臺北市捷運系統民生汐止線工程都市計畫變更公開展覽前座談會(第 3 場)

書面意見

圖.1

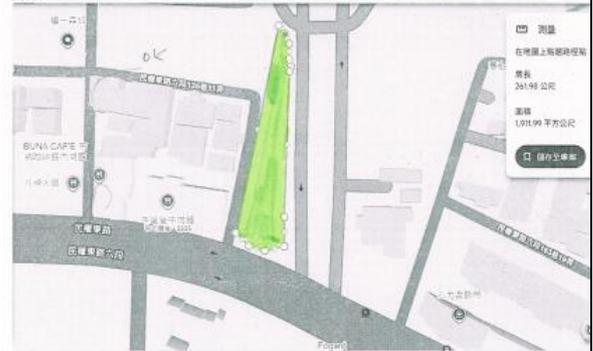
- 1、面積適宜性及完整性，應將出入口C計畫移往國防醫學院(臺北市內湖區民權東路六段121號)對面大門之左側綠地約1900平方公尺(參見圖.1及圖.2)比原計畫之站址面積大約2倍有餘，就面積而言更適合中運量捷運站規劃，且此綠地還會與同案之出變9(出入口D)土地相連，更具備了捷運站整體性規劃，請檢討合宜性及完整性。
- 2、車流、人潮及周邊交通動線規劃合理性，原計畫鄰近135巷巷口寬

約5至6米，與民權東路交叉口腹地小導致東西向車流動線紊亂，國防醫學院(臺北市內湖區民權東路六段121號)面對大門之左側綠地緊鄰十字路口及人行道腹地大(參見圖.1)不僅可紓解東西向車流及出入口在地人潮，請檢討人、車及周邊交通動線規劃合理性。

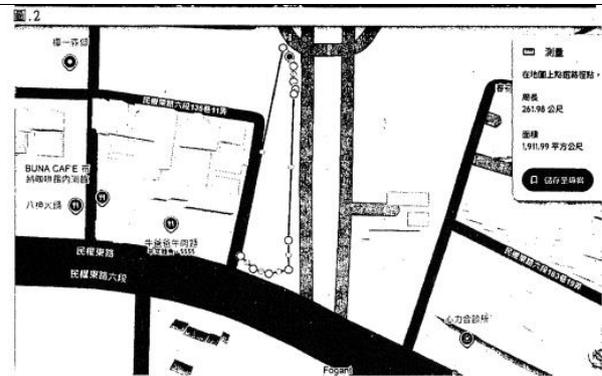
計畫案名	配合臺北市捷運系統民生汐止線工程變更沿線土地為捷運系統用地及捷運開發區主要計畫案及擬定臺北市捷運系統民生汐止線路段捷運開發區細部計畫案
陳情地點 【可填寫地址、地段地號,或於「其它」欄位描述陳情地點之位置】	地段地號: <u>內湖區石潭段四小段285號</u> 地址: 其它:
訴求意見與建議	經檢視SB08站一變更新都市計畫方案之出入口C計畫,本人意見如下,請臺北市捷運工程局相關單位說明: (一)面積適宜性及完整性,應將出入口C計畫移往國防醫學院(臺北市內湖區民權東路六段121號)面對大門之左側綠地面積約1900平方公尺(參見圖.1及圖.2)比原先計畫之站址面積大約2倍有餘,就面積而言更適合中運量捷運站規畫,且此綠地還會與同案之出變9(出入口D)土地相連,更具備了捷運站整體性動線規畫,請檢討合宜性及完整性。 (二)車流、人潮及週邊交通動線規畫合理性,原計畫鄰近135巷巷口寬約5至6米,與民權東路交叉路口腹地小導致東西向車流動線紊亂,國防醫學院(臺北市內湖區民權東路六段121號)面對大門之左側綠地緊鄰十字路口及人行道腹地大(參見圖.1),不僅可疏解東西向車流及出入口在地人潮,請檢討人、車及週邊交通動線規畫合理性。
聯絡方式 【請務必填寫】	姓名/團體名稱: <u>黃</u> 性別: <input checked="" type="checkbox"/> 男 <input type="checkbox"/> 女 <input type="checkbox"/> 不提供 通訊地址: <u>新北市</u> 電話: <u>09</u> 日期: <u>113</u> 年 <u>11</u> 月 <u>22</u> 日
